KLAIPĖDOS RAJONO SAVIVALDYBĖS ADMINISTRACIJOS VIEŠŲJŲ PIRKIMŲ SKYRIUS

DĖL PIRKIMO NR. 6343692

Klaipėdos rajono savivaldybė vykdo tarptautinės vertės pirkimą P-2026/14275, „Mokslo paskirties, lopšelio–darželio pastato, visuomeninių negyvenamųjų pastatų grupės, Karaliaus Mindaugo g. 36, Gargždų m., Klaipėdos r. sav., statybos darbai.“ atviro konkurso būdu.

Informuojame, kad nutraukto pirkimo vykdymo metu liko neatsakytų klausimų, į kuriuos perkančioji organizacija parengė atsakymus.

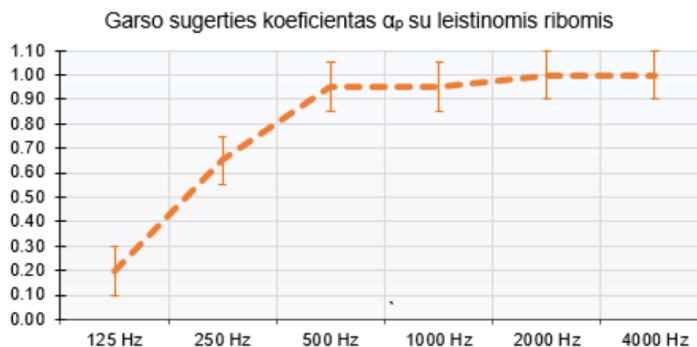
2. GS projekto dalyje nurodoma 15vnt. stoglangių dūmų šalinimui, bet PVA, SA ir kt dalyse jie nenumatyti. Prašome patikslinti ar reikia vertintis stoglangius? Prašome pateikti technines specifikacijas ir brėžinius.

Atsakymas. Stoglangių nenumatoma, dūmai bus šalinami per šoninius langus, tam vitrinose numatytos varstomos dalys.

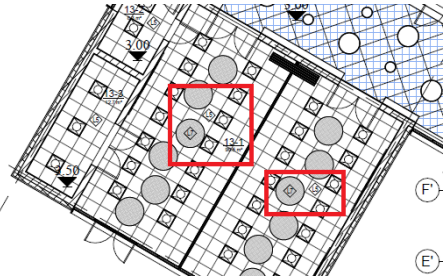
26. Prašome patikslinti patalpų apdailos žiniaraštyje nurodytą apdailą, nes nustatyti neatitikimai su brėžiniuose pateikta grindų, sienų ir ypač lubų apdaila. Žiniaraštyje nurodyta lubų apdaila L3 nėra aprašyta ar pavaizduota apdailos planuose. Prašome patikslinti, kuriuo dokumentu turime vadovautis – apdailos planu ar apdailos žiniaraščiu.

Atsakymas: Lubų brėžiniai ir žiniaraščiai patikslinti, mūrinių kaktų nenumatoma, lubos lygio, išskyrus akustinius elementus L7, jie tvirtinami prie lubų TS.A-22. Pridedamas priedas Nr.1

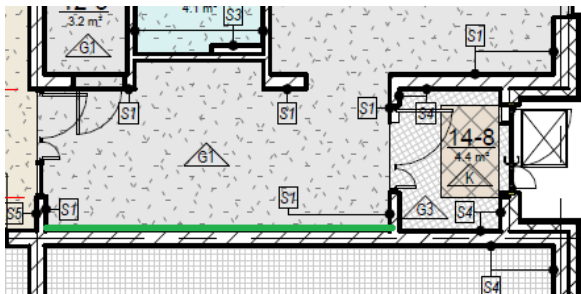
27. Prašome patikslinti patalpų Nr. 15-4 ir Nr. 15-1 aukštį, nes lubų apdailos brėžinyje nurodytas 3,5 m aukštis, o sienų apdailos išklotinėje – 3,0 m.

Atsakymas: Brėžinys SA.B-4.2 patikslintas. Pridedamas priedas Nr.1

Išklotinė 9-10 (rūbina)

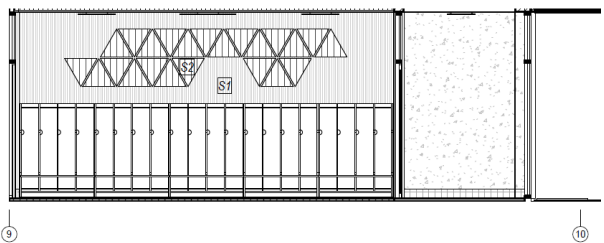
28. Prašome patikslinti akustinių plokščių išdėstymą, nes tipinės grupės išklotinėje jos numatytos virš spintelių, tačiau vidaus patalpų grindų ir sienų apdailos plane toks sprendinys nenurodytas. Prašome nurodyti, kuriuo sprendiniu vadovautis.

Atsakymas: Akustinės plokštės S2 yra atskiri dekoro elementai (TS.A-16) montuojami ant S1 sienos tipo. Žiūrėti išklotines.

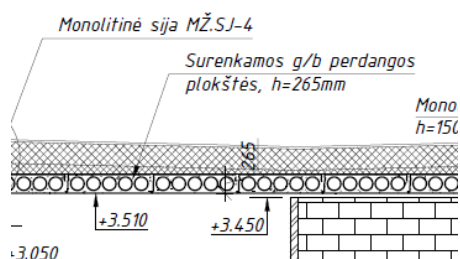
35. Prašome pateikti S-2 tipo sienų apdailos išklotinę, kadangi pateiktas tik aprašymas kiekių žiniaraštyje.

Atsakymas: Akustinės plokštės S2 yra atskiri dekoro elementai (TS.A-16) montuojami ant S1 sienos tipo. Žiūrėti išklotines.

Konstruktinė dalis Brėžiniai A/165-TDP-SK-MR-01 (Tarp ašių 1-7, 124 lapas) A/165-TDP-SK-MR-02 (Tarp ašių 7-10, 125 lapas)

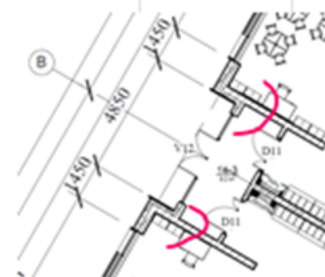
41. Prašome patikslinti mūro sienos storį ties išorine siena ir durų staktomis, ašių B–B' ir D–D' vietose. Šiuo metu, lyginant SA ir SK prjektu dalis, matomi neatitikimai ir skirtingai pateikti

sienu brėžiniai, todėl nėra aišku, kuria projekto dalimi vadovautis ir ar pateikti sprendiniai yra tikslūs. Prašome patikslinti ir atitinkamai atnaujinti kiekių žiniaraštį.

Ant ašių B-B' ir D-D' ties išorinėmis durų staktomis neatitinka mūro sienos storio (120, 250mm) pavaizdavimas SK ir SA dalių

Atsakymas: Brėžiniai sutampa, SK dalyje yra tik mūro brėžiniai, SA sienos storis duotas su apšiltinimu ir apdaila.

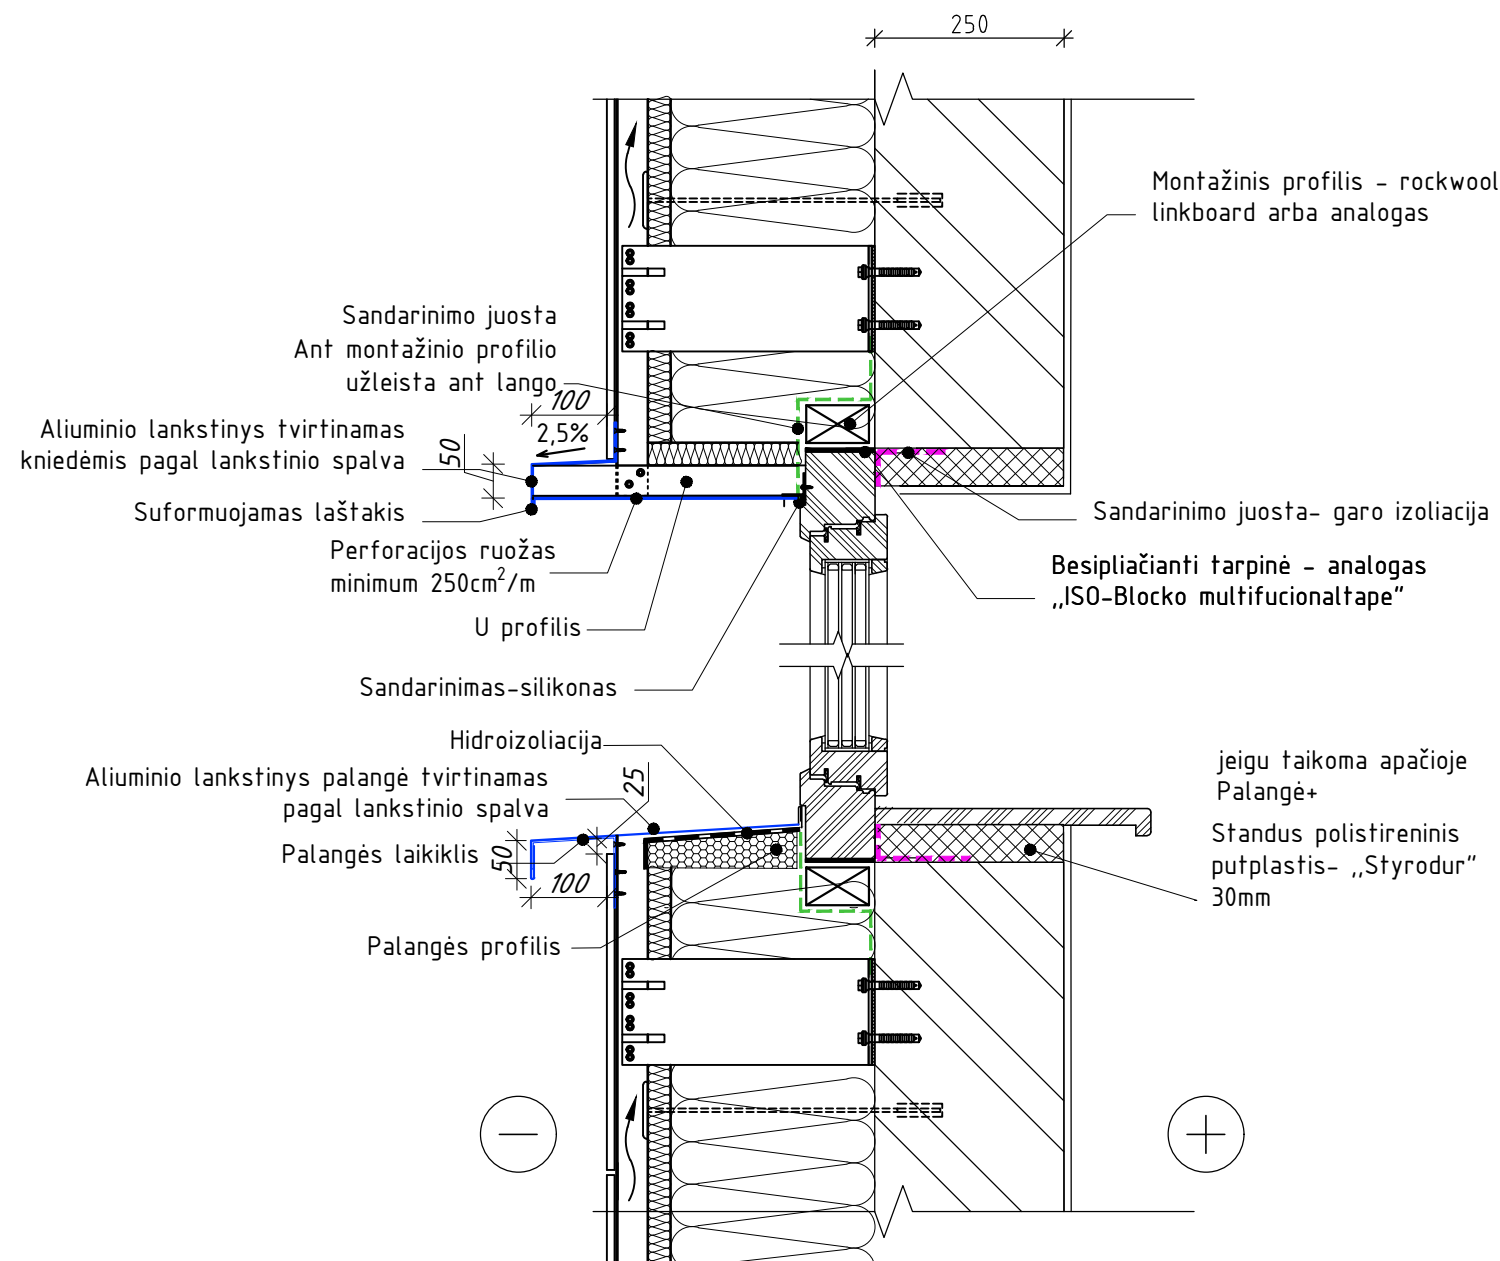
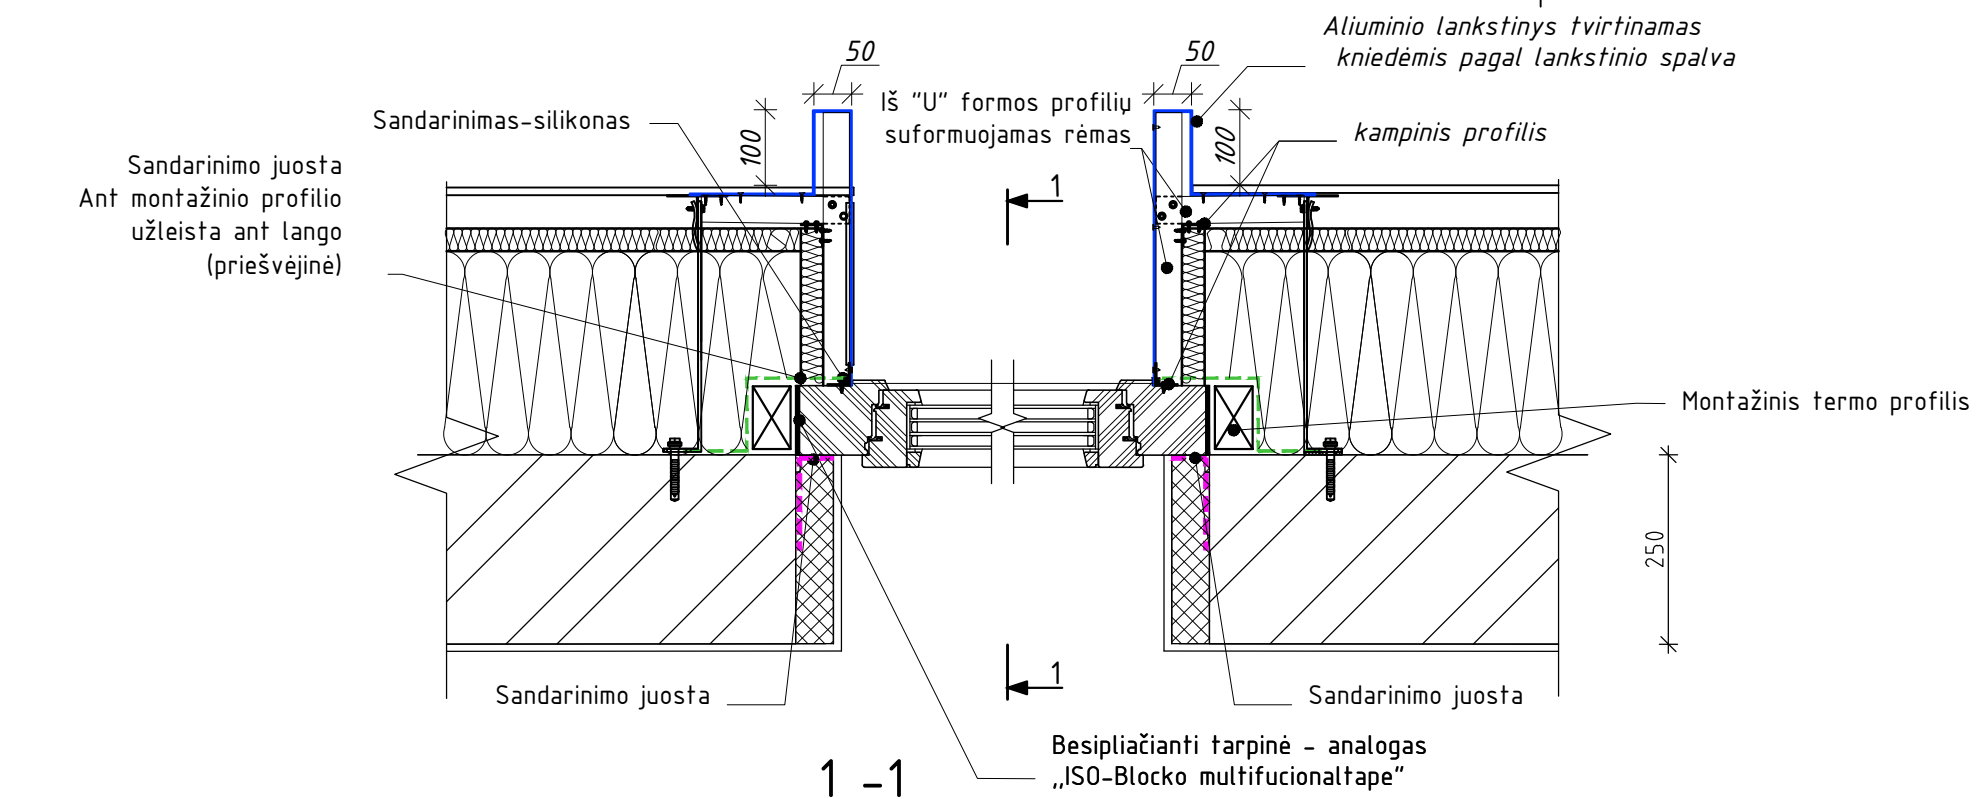
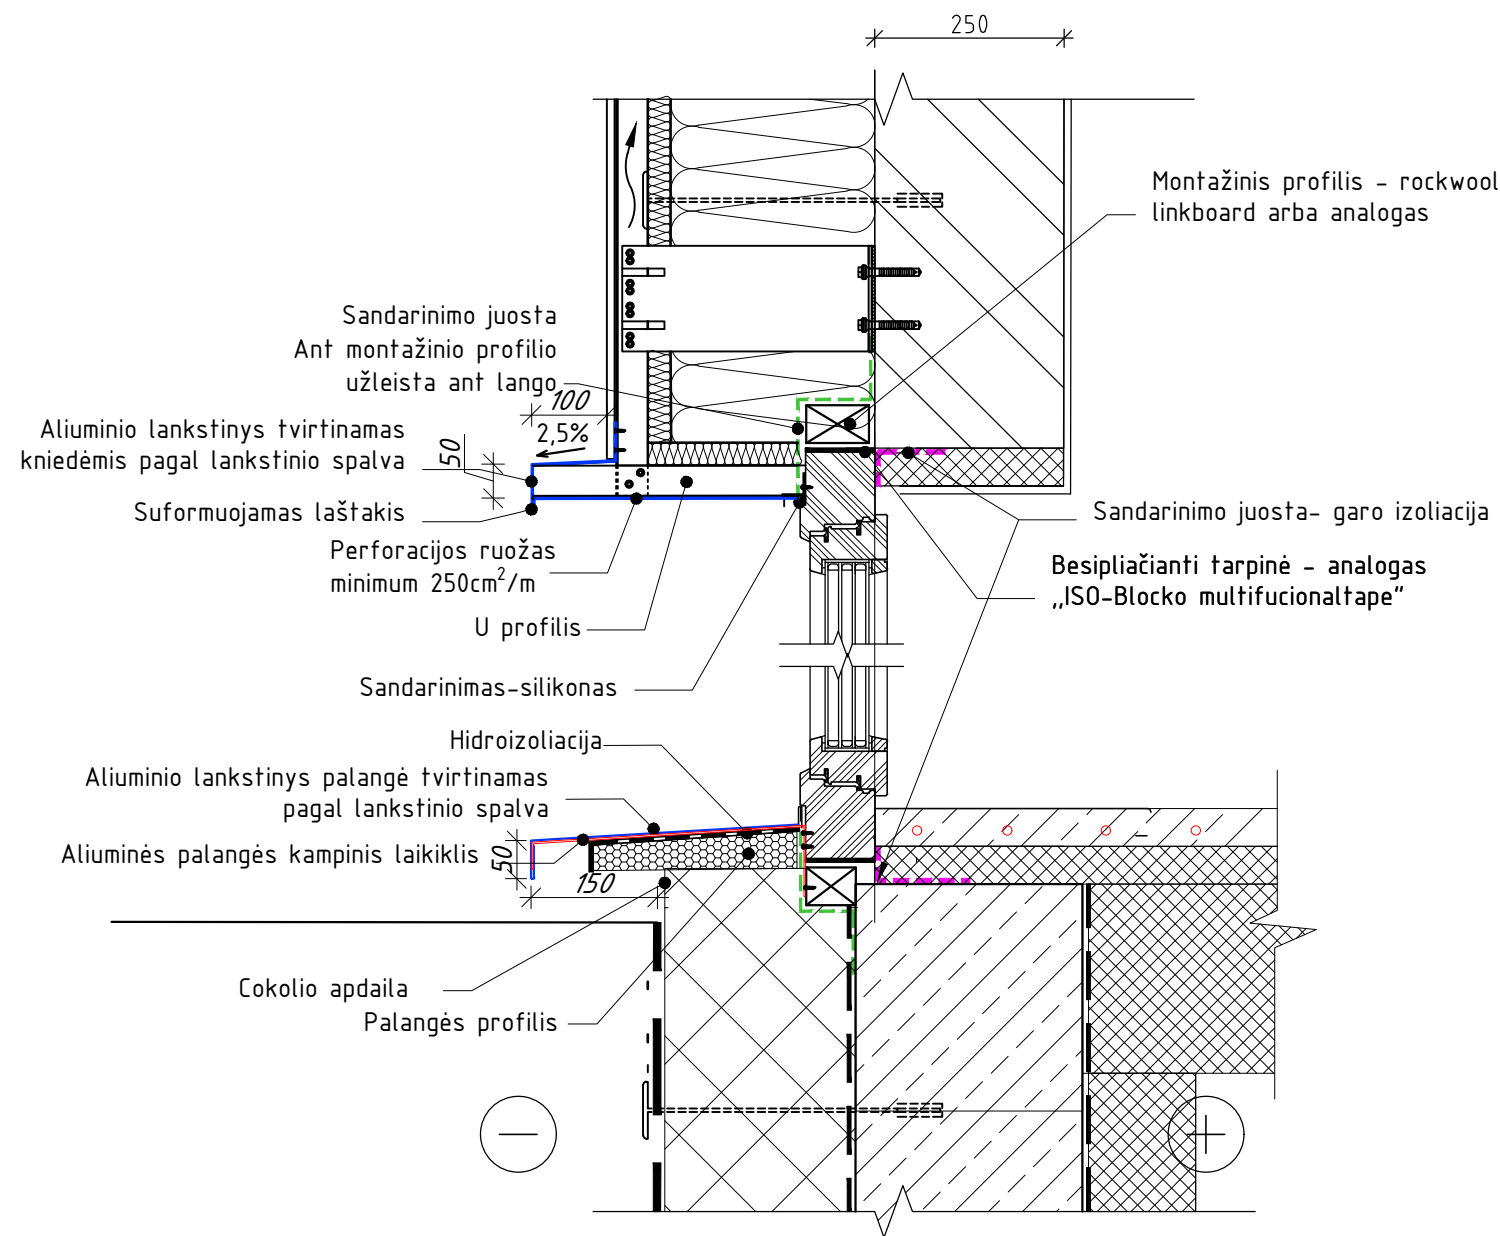
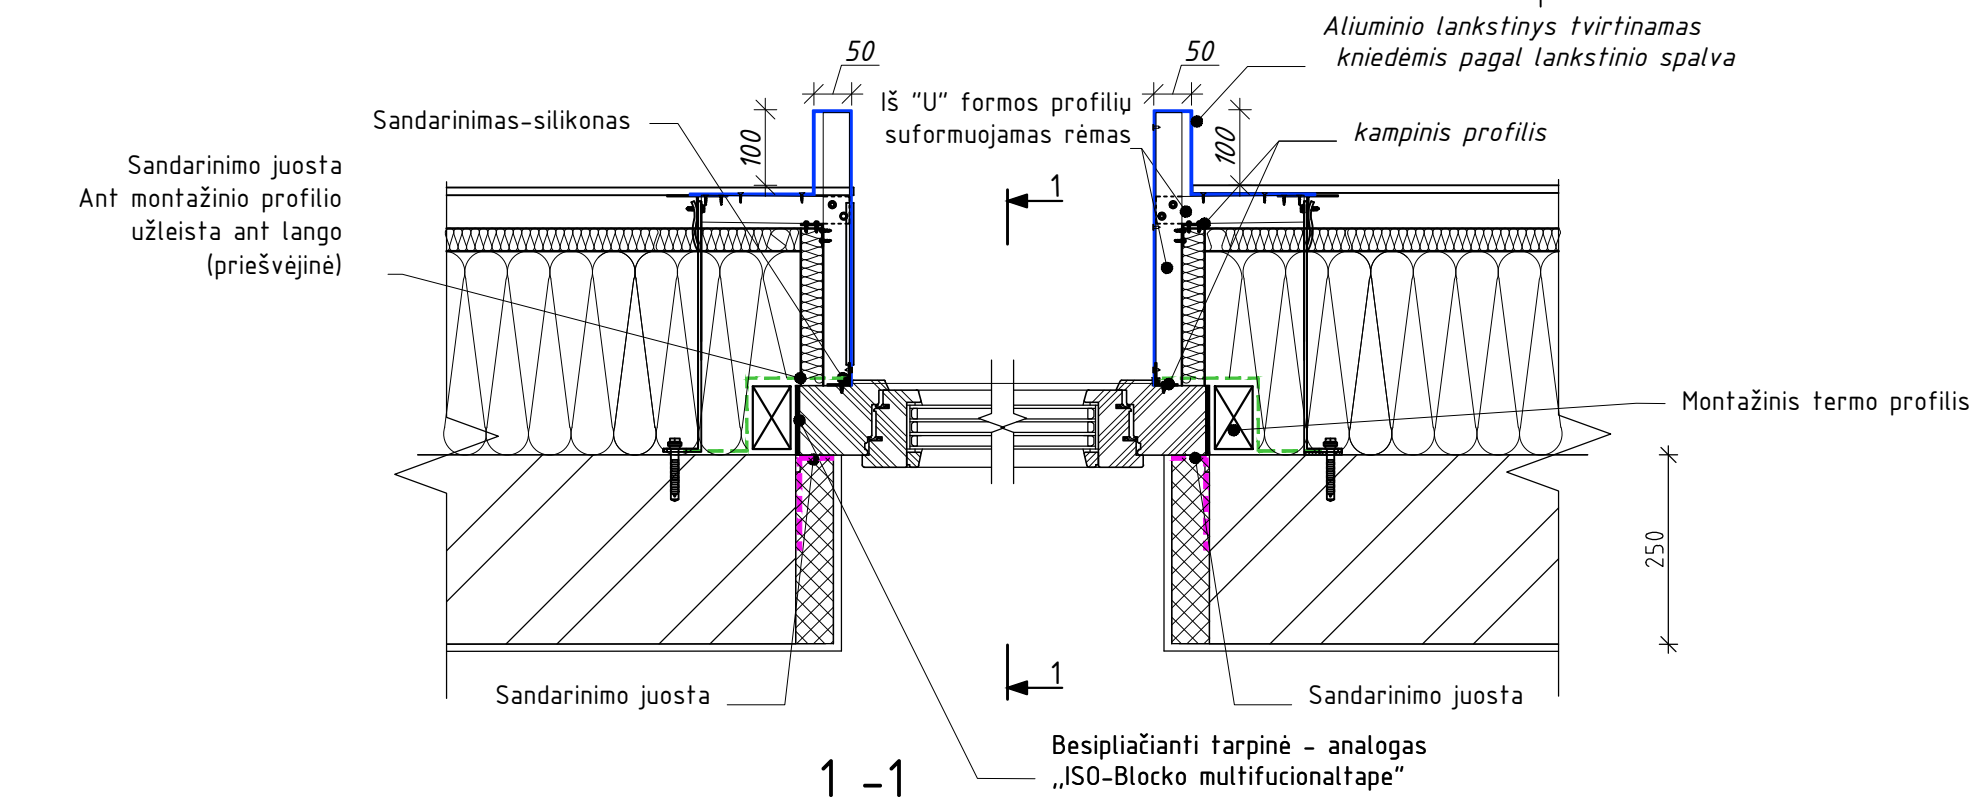
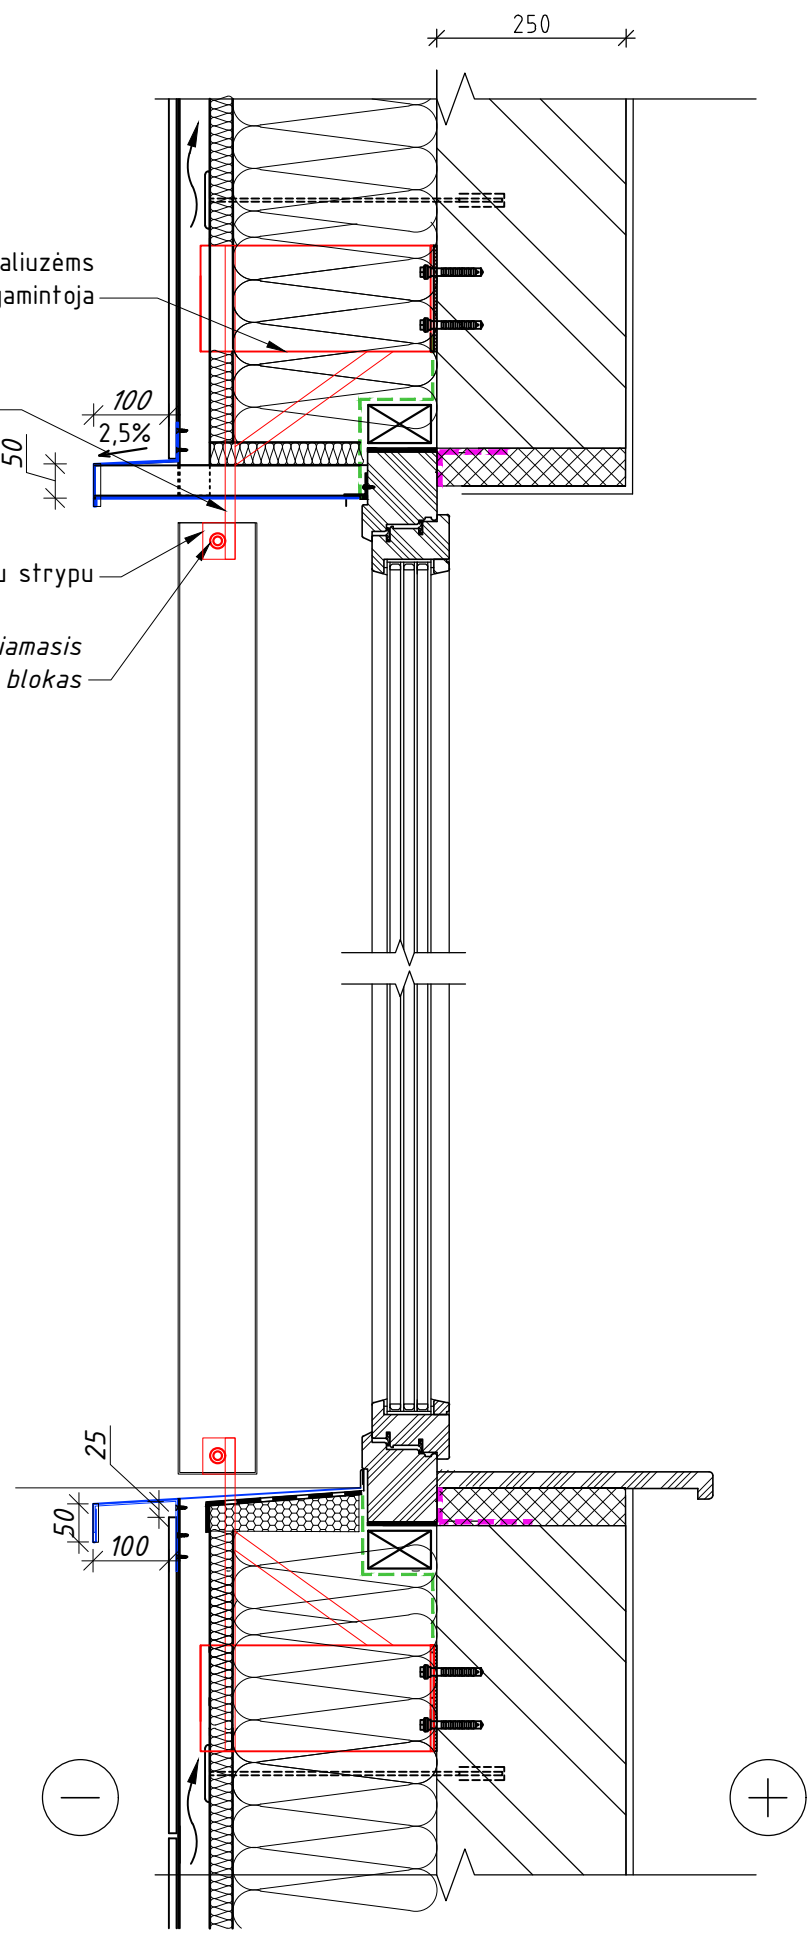
30. Prašome patikslinti vitrinų ir langų angokraščių apdailos įrengimo mazgus, kai apdaila numatoma iš techninėse specifikacijose TS.A-7 ir TS.A-8 punktuose nurodytų aliuminio profilio gaminių, kadangi SK projekto dalyje pateiktame brėžinyje A/165-TDP-SK-M-13 pateiktas tik angokraščio mazgas, kuriame apdaila numatyta apdailine plokšte.

Atsakymas: pridedami mazgai Priedas 2.
